<b>Vorlage</b>		<b>Vorlage-Nr:</b> FB 61/0492/WP18-1
Federführende Dienststelle: FB 61 - Fachbereich Stadtentwicklung, -planung und Mobilitätsinfrastruktur		Status: öffentlich
Beteiligte Dienststelle/n:		Datum: 19.12.2022
		Verfasser/in: Dez. III / FB 61/300
<b>Rad-Vorrang-Route Brand - Linterstraße; hier: Knoten Lintertstraße/Schönforststraße und Kreuzungsbereich Sittarder Straße/Fichtestraße, Planungs- und Ausführungsbeschluss</b>		
<b>Ziele:</b>		
<b>Beratungsfolge:</b>		
<b>Datum</b>	<b>Gremium</b>	<b>Zuständigkeit</b>
11.01.2023	Bezirksvertretung Aachen-Mitte	Anhörung/Empfehlung
12.01.2023	Mobilitätsausschuss	Entscheidung

### **2. Planung Knoten Lintertstraße/Schönforststraße**

## Linterstraße

## Übersichtsplan Einbahnstraße Fichtestraße

Anlage 1 - Planung Lintertstraße L4

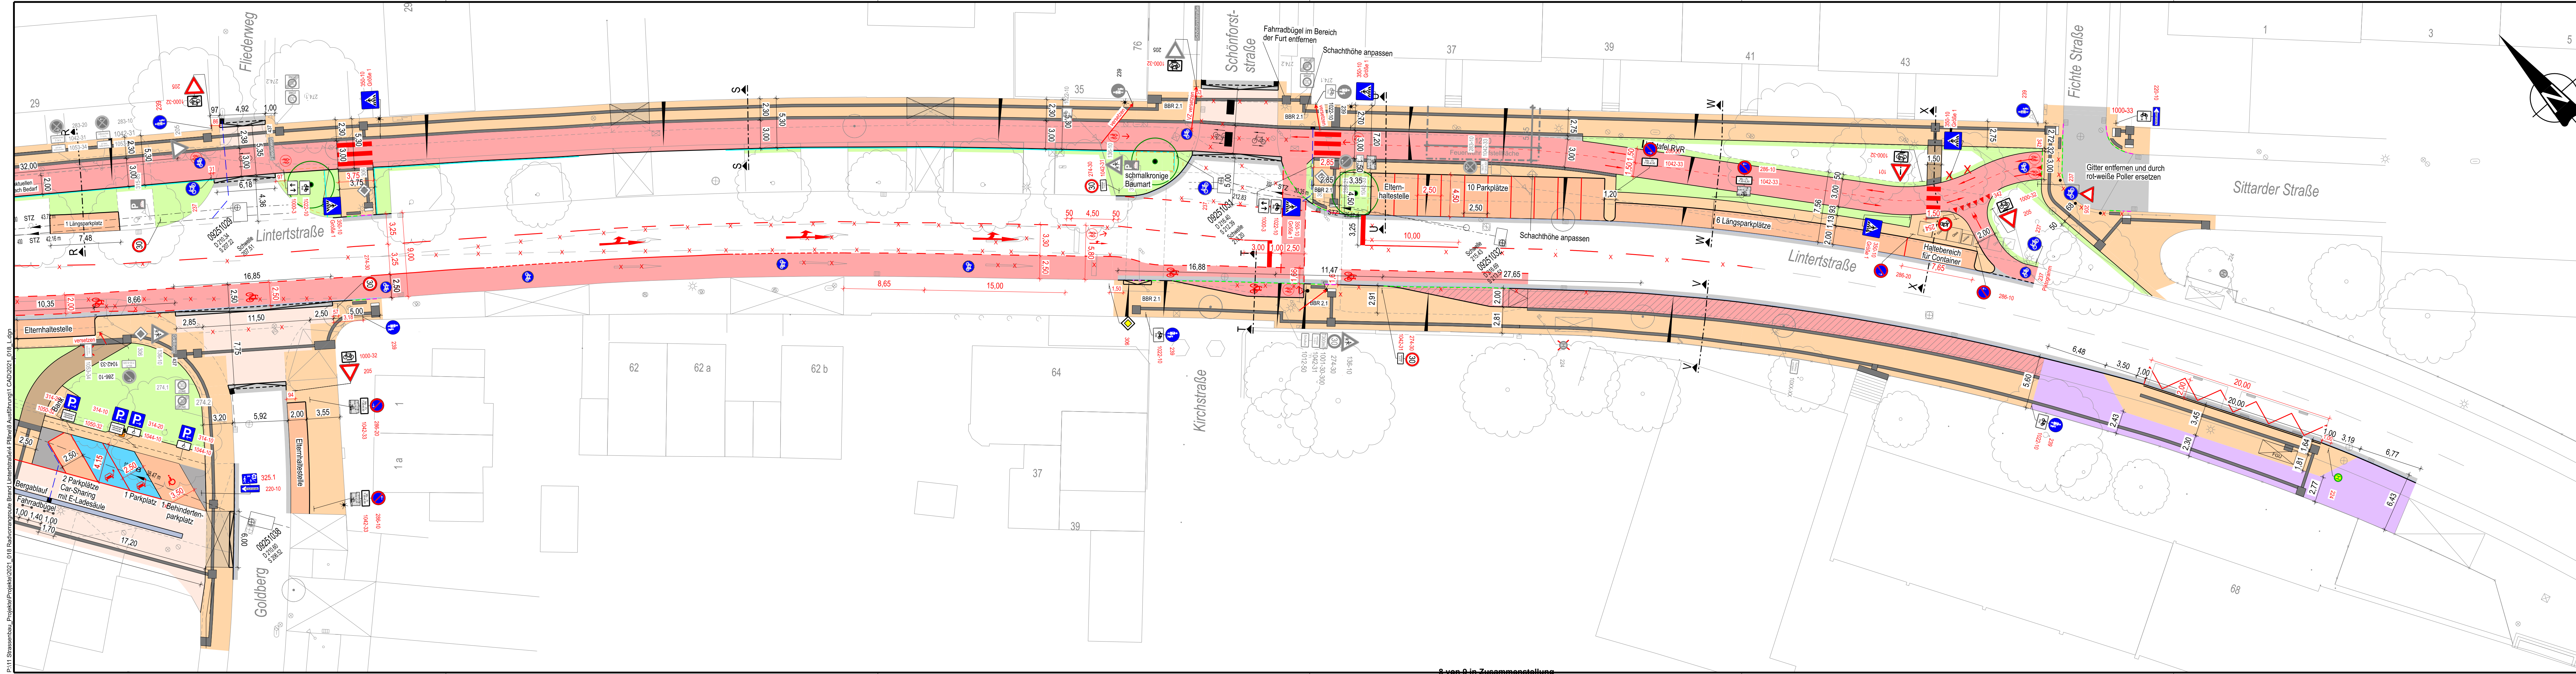
Variante 1: Reduktion der Knotensignalisierung Lintertstraße/Schönforststraße auf eine Fuß- und Rad-Drucktastenampel mit Fuß- und Radverkehrsfurt an der stadtauswärtigen Seite der Einmündung inkl. Anhebung der Einmündung Schönforststraße auf Gehwegniveau (vgl. Anlage 1).

Die Knotensignalisierung Lintertstraße/Schönforststraße wird auf eine Fuß- und Rad-Drucktastenampel mit Fuß- und Radverkehrsfurt an der stadtauswärtigen Seite der Einmündung reduziert. Zusätzlich wird die Einmündung Schönforststraße auf Gehwegniveau angehoben. Der Konflikt zwischen abbiegenden Fahrzeugen in die Schönforststraße und Radfahrenden bzw. zu Fuß Gehenden entlang der Lintertstraße wird durch die Anhebung der Einmündung auf Gehwegniveau entschärft. Die Geschwindigkeit des abbiegenden bzw. querenden Verkehrs wird reduziert. Durch die Drucktastenampel wird für den aus der Lintertstraße indirekt links abbiegenden Radverkehr und den über die Lintertstraße querenden Fuß- und insbesondere Schülerverkehr eine gesicherte und konfliktfreie Quermöglichkeit geschaffen. Für den sich nähernden ÖPNV könnte die Direktfreigabe des Fuß- und Radverkehrs über die Lintertstraße verzögert werden, um einen zusätzlichen Halt an der Signalanlage zu vermeiden. Ansonsten verkürzen sich durch die 2-Phasen-Schaltung in Verbindung mit Sofortgrün bei Anforderung die Wartezeiten für alle Verkehrsteilnehmenden.

Der Verkehr in und aus der Schönforststraße ist vergleichsweise gering (2018: 1.023 Kfz im Querschnitt von 7 bis 19 Uhr, 108 Kfz in der Kfz-Spitzenstunde zwischen 07:15-08:15 Uhr), sodass dort eine vorfahrtsgeregelte Einmündung mit Anrampung aus Sicht der Verwaltung eine sichere Alternative zur Signalisierung darstellt. Der Nachweis der Verkehrsqualität nach Handbuch für die Bemessung von Straßenverkehrsanlagen (HBS) ergibt für die vorfahrtsgeregelte Einmündung Schönforststraße die Qualitätsstufe „B“ und für die dort links in die Schönforststraße oder aus der Schönforststraße abbiegenden Kfz mittlere Wartezeiten von 16 bis 17 Sekunden. Qualitätsstufe „B“ bedeutet, dass die Abflussmöglichkeiten der wartepflichtigen Verkehrsströme vom bevorrechtigten Verkehr beeinflusst werden und die Wartezeiten gering sind.

Indirekt links über die Lintertstraße in die Schönforststraße abbiegende Radfahrer\*innen warten an der Drucktastenampel ca. 33 Sekunden. Stadtauswärts fahrende Busse warten im ungünstigsten Fall ca. 38 Sekunden, um den Knoten zu passieren. Der ÖPNV erhält jedoch die Möglichkeit Behinderungen mittels Funkbeeinflussung zu minimieren.

Eine Querungshilfe über die Schönforststraße in Form eines Fußgängerüberwegs (Zebrastreifen) ist nicht möglich, da die Verkehrsstärken dazu mind. 50 Fußgänger\*innen und mind. 200 Kfz betragen müssten (vgl. R-FGÜ 2001). Gezählt wurden jedoch nur 56 Fußgänger\*innen bei 108 Kfz/h. Nach der vorliegenden Kombination von Fußverkehrs- und Kfz-Verkehrsstärken sind nach der Richtlinie für die Anlage und Ausstattung von Fußgängerüberwegen – wenn überhaupt erforderlich – bauliche Hilfen ausreichend. Zur Sicherheit des Querverkehrs wird die Einmündung auf Gehwegniveau angehoben, wodurch sich die Geschwindigkeit des Kfz-Verkehrs verringert und die Aufmerksamkeit erhöht wird.

Um den Knotenbereich zu optimieren und den Vorrang der Rad-Vorrang-Route zu verstärken, empfiehlt die Verwaltung die Fichtestraße als Einbahnstraße (Rad frei) auszuweisen. Kfz-Verkehr darf dann ausschließlich in Richtung Kantstraße fahren (vgl. Anlage 1 und 2). Es wird auf die Anhebung des Knotenbereichs auf Gehwegniveau verzichtet. Derartige bauliche Veränderungen werden mit der Überplanung der Sittarder Straße (Abschnitt Fichtestraße bis Schopenhauer Straße) im Zuge der geplanten Regionetz-Maßnahme nochmals geprüft.

Die Verwaltung empfiehlt die geänderte Planung für den Knoten Lintertstraße/Schönforststraße gemäß Variante 1 zu beschließen und die Fichtestraße als Einbahnstraße auszuweisen.
